REGIONE LAZIO

Oggetto: **Roma Capitale** – Direzione Generale RAI di Viale Mazzini 14 – Bonifica ambientale e riqualificazione integrale del fabbricato, nell'ambito degli obiettivi e delle procedure stabilite dal DPR 383/1994 (ex art. 81 del DPR 616/1977).
Amministrazione proponente: Rai Radio Televisione Italiana spa.
Accertamento di conformità urbanistica art. 2 DPR 383/1994.

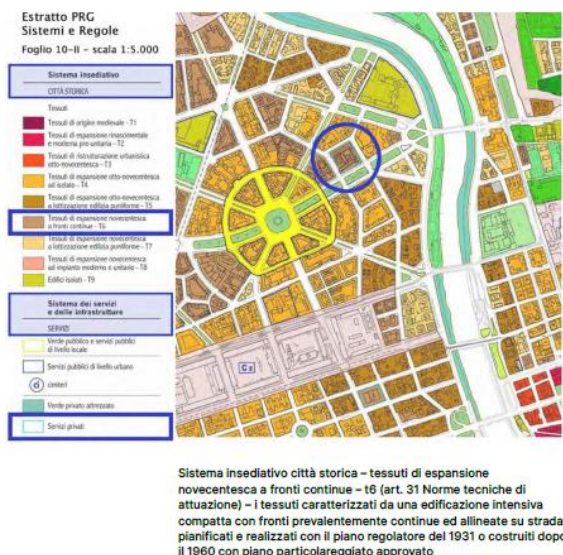
Allo stesso piano ottavo è prevista una copertura, come si desume dallo stralcio grafico di seguito riportato, di esigue dimensioni e finalizzata a favorire l'esistente collegamento tra il Volume B, il Volume C e il Volume D. Al fine di garantire la giusta luminosità al corridoio si prevede l'integrazione di un terrazzo a tasca verso la parte interna del corpo C, dunque non visibile dall'esterno e completamente integrato con lo sviluppo della copertura.

Il vano di collegamento realizzato al piano ottavo, derivante dalla copertura di un'esigua area e finalizzato a garantire il passaggio tra i due corpi di fabbrica, non è oggetto di particolari limitazioni, essendo peraltro conformi, per il Tessuto T6, le categorie d'intervento REI, RC, AMPI e AMP3.

Le modifiche sono oggetto delle limitazioni strutturali che dovranno garantire le idonee verifiche e gli eventuali preventivi adeguamenti.
